anteagroup AGENCE ANTILLES GUYANE	Client : ABS N° de l'affaire : GUYP 160110 Intitulé de l'affaire : Construction du lotissement « Le verger du Lac » à Maillard
Rédacteur : Morgan LE BOURVELLEC <i>Tel : 05-94-20-01-28 email : morgan.lebourvellec@anteagroup.com</i>	
Destinataires : <div style="display: flex; justify-content: space-around;"> <div style="text-align: center;"> <i>M-A THEBYNE G. BERNARD</i> </div> <div style="text-align: center;"> <i>Police de l'eau ABS</i> </div> </div>	
Objet : Note réponse aux remarques émises par la DGTM	
Réf courrier : 973-2020-00091

NOTE n°
- Note réponse aux remarques émises par la DEAL –
Demande de complément n°2

Annexe 1 : Demande de compléments de la DEAL
(Réf : 973-2020-00091)

Objet: Autorisation environnementale au titre des articles L. 181-1 et suivants du code de l'environnement
Les Vergers du Lac – Ensemble immobilier de 133 maisons de ville

Concernant le bassin de rétention :

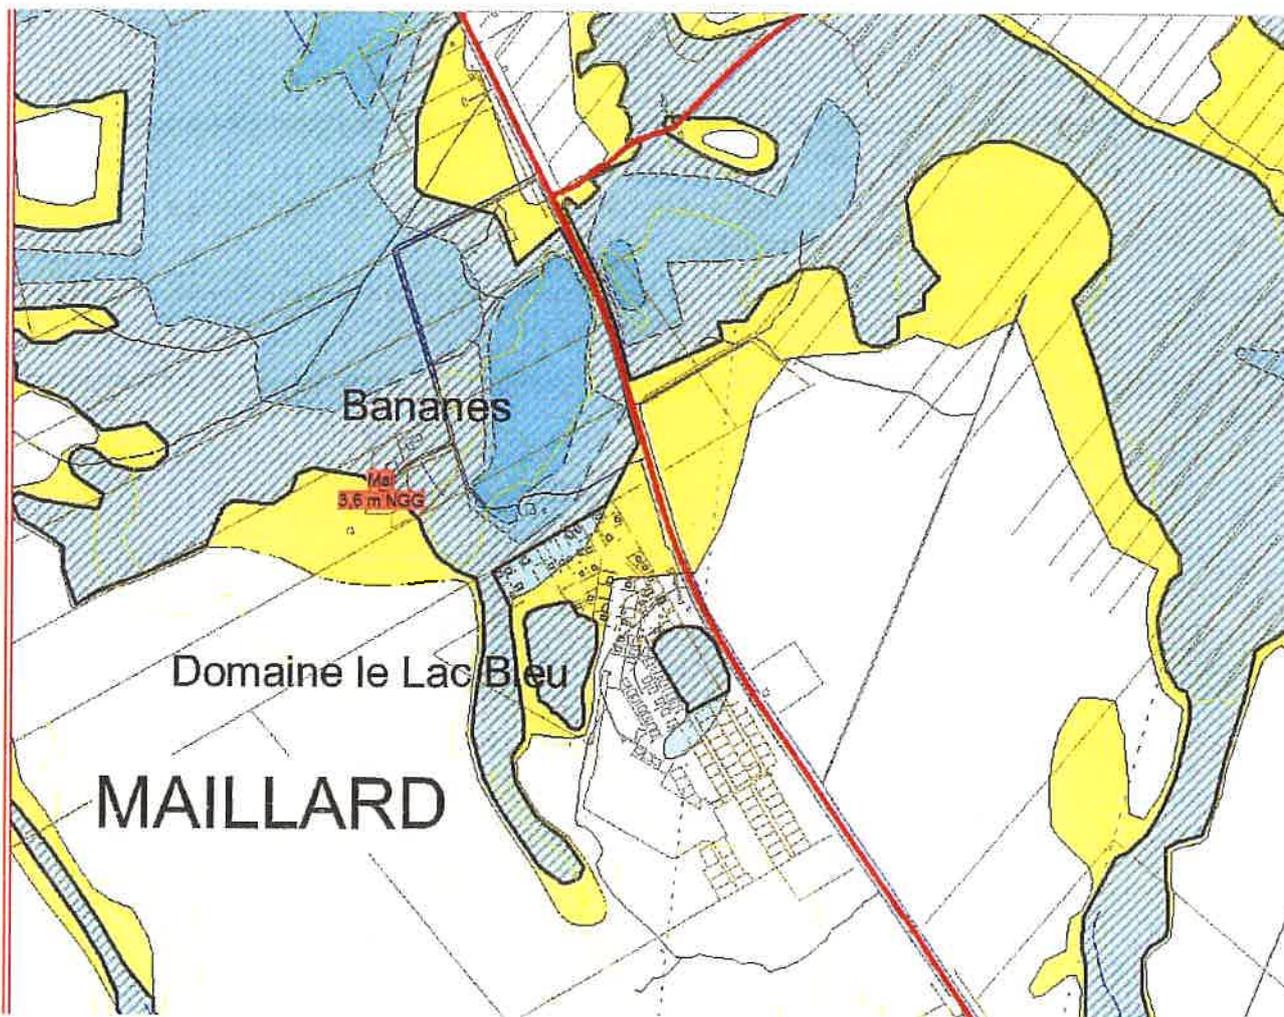
- construit dans le champ d'expansion des crues en zone à protéger du PPR
- en aval des zones urbaines sensibles
- en l'absence d'enjeux à risques en aval (zone de marais non urbanisable il me semble)
- très probablement en eau en saison des pluies donc capacité de stockage très réduite en cas de forte pluie
- n'a pas d'intérêt sur le plan hydraulique
- contribue à réduire les écoulements (mise en charge des réseaux amont du fait de la régulation hydraulique)

Je vous suggère de le rendre transparent hydrauliquement en supprimant les digues situées dans l'axe d'écoulement et de conserver sa capacité de stockage pour rétablissement du champ d'expansion des crues.

Le pétitionnaire a pris la décision de ne pas réaliser ces travaux afin de conserver le champ d'expansion des crues.
